DOHODA O NAROVNÁNÍ
formou DODATKU Č. 3

KE SMLOUVĚ O DÍLO ZE DNE 31.8.2017
na realizaci stavby
“ZOO Brno – šimpanzi – expozice, venkovní výběh šimpanzů“

Příloha č.VI – Změnové listy č. 9 až 30

ZOO BRNO - VENKOVNÍ VÝBĚH ŠIMPANZŮ 12.2.2020

Subject: ZOO Brno Voliera - export DWG

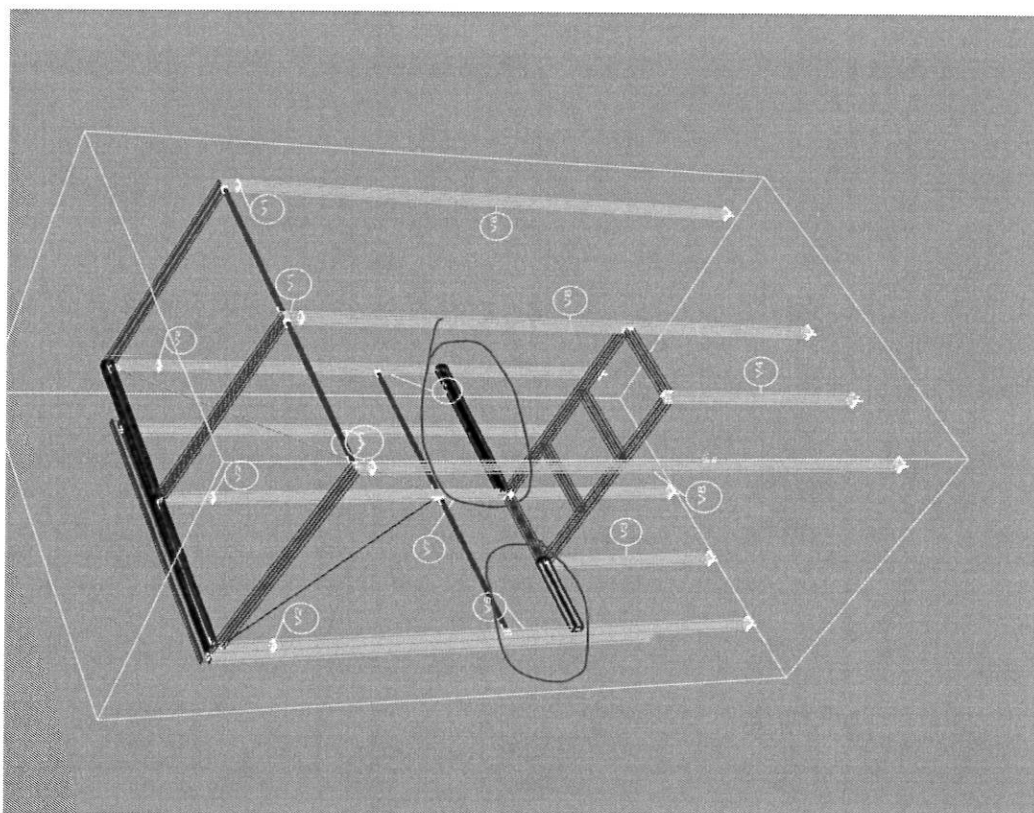
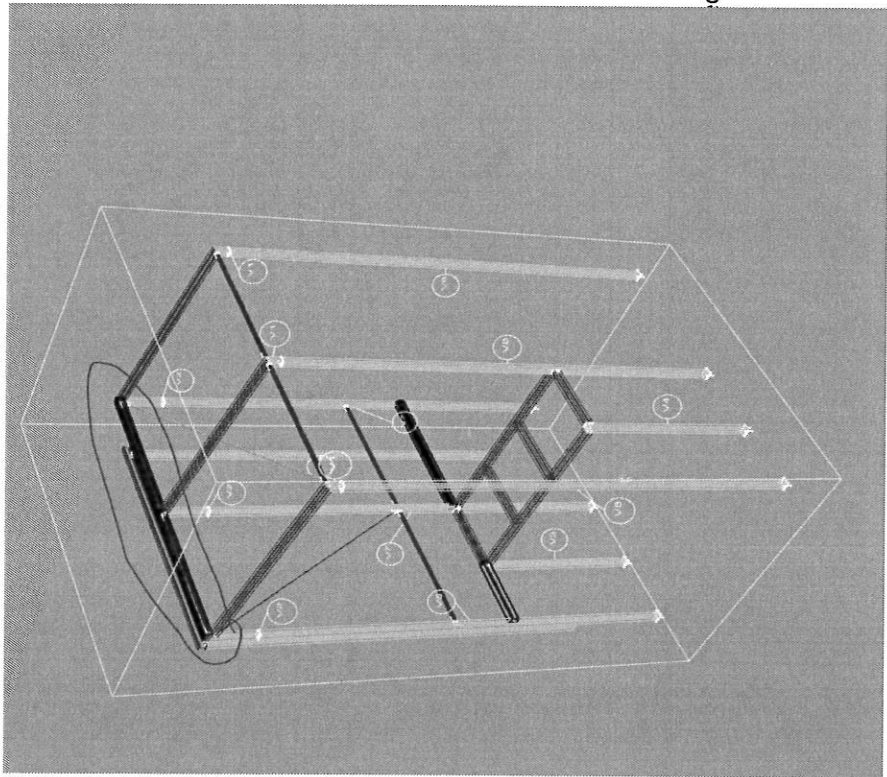
Po prozkoumání ocelové konstrukce je nutné zapracovat naše požadavky na kotvení sítě:

- Nutné doplnit profily pro možnost kotvení zadní sítě není do čeho kotvit sítě. Profil musí být nadimenzovaný od zatížení sítě na tlak s ohybem!!!

- Nutné doplnit profily pro možnost kotvení zadní sítě není do čeho kotvit sítě. Profil musí být nadimenzovaný od zatížení sítě na tlak s ohybem!!!
Současný profil trubky je nedostatečný pro zakotvení sítě

...dena příprava v podobě otvorů průměru 11 mm v rozteči 300mm skutečné polohy zareslíme do 3D mode

Doplnění změny ocelového profilu
Rozpočet ke změnovému listu č. 12

Popis	MJ	Výměra	jedn. cena	Celkem
767.: Konstrukce zámečnické Ocelová konstrukce nosného roštu pro dřevěný obklad fasády voliéry	kg	307,0	94,0	28 858 Kč
HEB 140	kg	307,0		
Změna profilu na hranaté profily HEA 140 u ocelové	kg	426,8	94,0	40 119 Kč

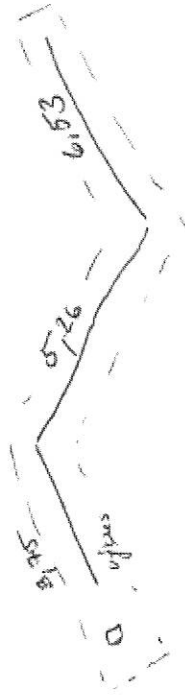
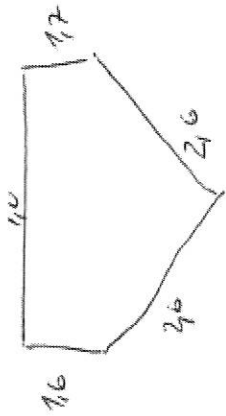
domeček + stěna krytá vyhlídka

$$16 + 10 + 17 + 2,6 + 3,6 + 3,75 + 5,26 + 6,53 = 28,04 \text{ m}$$

$$28,44 + 1,02 + 5,4 + 3,5 = 38,36 \text{ m}^3$$

ZOO BRNO - VENKOVNÍ VÝBĚH ŠIMPANZŮ
 SO_03: Venkovní výběh šimpanzů elektrický ohradník
 Rozpočet ke změnovému listu č. 21

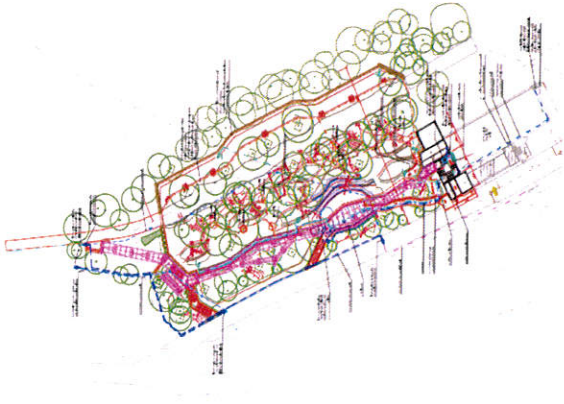
Pozníámka
 Zvýšení bezpečnosti a funkčnosti ohradníku dle doporučení dodavatele
 Zvýšení bezpečnosti a funkčnosti ohradníku dle doporučení dodavatele a z důvodu velikých vzdáleností navrhovaného řešení projektant.
 Vykonější a standardně používaný vodič.
 Změna řešení z důvodu ztráty stability ukotvení ohradníku s větší početem uchycených bodů a menším rizikem poškození.
 Zvýšení bezpečnosti a ochrany kabelů vedení v zemi.

Kalkulace navýšení ceny je zpracována na základě požadavku chovatele a skutečného umístění.
 1. Umístění první řady ohradníku ve výš 1,2 m a dále po 0,5 m dále do výšky.
 2. Ohradníky na síti.

Nynější zadání bylo viz příloha 1 nářez instalace ohradníku – 7 řad ohradníku do připravených závitů na sloupy lávky (7 sloupy)
 Předpokládaná vzdálenost izolátorů je 2 m, při délce síťe 20m – 2 koncové úseky = 25m : 2m = 14 řad x 8 izolátorů = 112 izolátorů s podložkami namísto původně plánovaných 7 sloupů x 7 izolátorů = 49 izolátorů.
 Z důvodu umístění na síti je z původních 4 napájecích sekcí celkem 6, tj. navýšení počet napájecích bodů se zvyšuje o 2 * 8 = 16
 3. porovnání počtu izolátorů

Podle aktuálních průřezů bude potřeba instalovat cca 700 izolátorů do betonových stěn (původní počet byl 440 ks izolátorů s vrutem + hmoždinka – položka 12 rozpočtové tabulky), 80 ks rohových/koncových izolátorů u napájecích bodů a v rozích výběhu, 105 ks izolátorů s metrickým závitem na ochrannou síť a 105 izolátorů s metrickým závitem na sloupky ohradníku na hraně příkopu.
 Na základě zadání se počítalo s instalací cca 600 ks izolátorů (440ks na stěny + 105 ks na sloupky ohradníku na hraně příkopu + 50 ks na sloupky lávky).
 Aktuálně je s s ohledem na délkost uměných skal a požadavek chovatele kvalifikované odhadován počet izolátorů k instalaci na 1000 ks všech typů

ZOO BRNO - VENKOVNÍ VÝBĚH ŠIMPANZŮ
 SO_06: Klempířské konstrukce
 Rozpočet ke změnovému listu č. 29

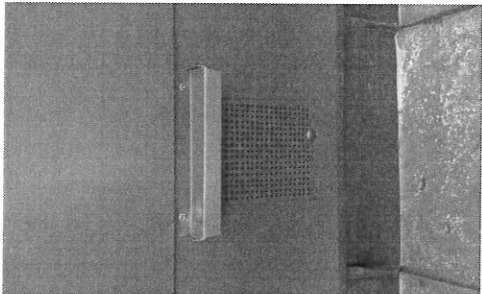
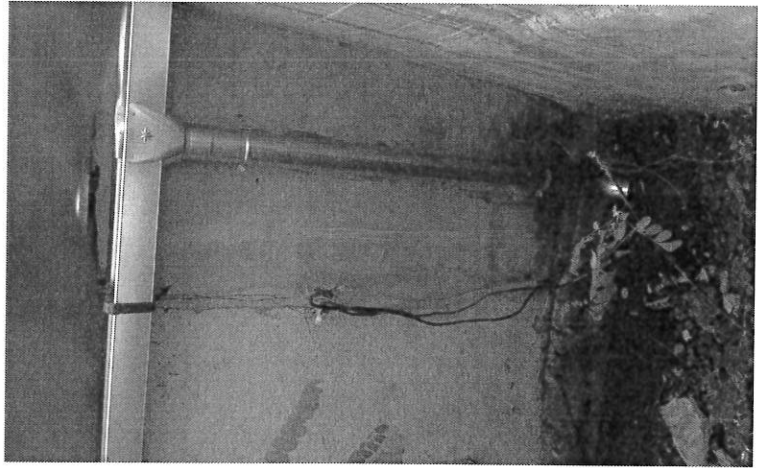
7	K6	Krycí a lemovací lišta střechy výtahu, tlžní plech předzvětrání II. 0,8 mm, v.š. 250 mm	m	10,5	-	10,5	-	444,00	-4 002
7.1		Oplechování fasády výtahové šachty tlžní plechem předzvětráním, včetně zpracování detailů na navazující střechní konstrukce	soubor	1,0	-	1,0	-	15 640,00	15 640
31	Z31	Opracování detailů proníků ocelových profilů střechního pláště do klempířských konstrukcí	soubor	1,0	-	1,0	-	5 320,00	5 320
		Větrací žaluzie pozinkovaný plech PZ, plechované lamely v lemovacích úhelnících 252/2 mm, rozměr 225/225 mm	kus	1,0	-	1,0	-	3 089,00	- 3 089
31.1		Větrací žaluzie jako součásti krůtíky, svíste tlaznířkové	kus	1,0	-	1,0	-	3 089,00	3 089
		Zláb hraničící PZ 2,8m, odbočka, kotlík, vč.výroby a montáže	kp	1,0	-	1,0	-	11 089,00	11 089
		Dotávka a montáž svodu 2m PZ, koleno, oblínky	kp	1,0	-	1,0	-	3 705,00	3 705
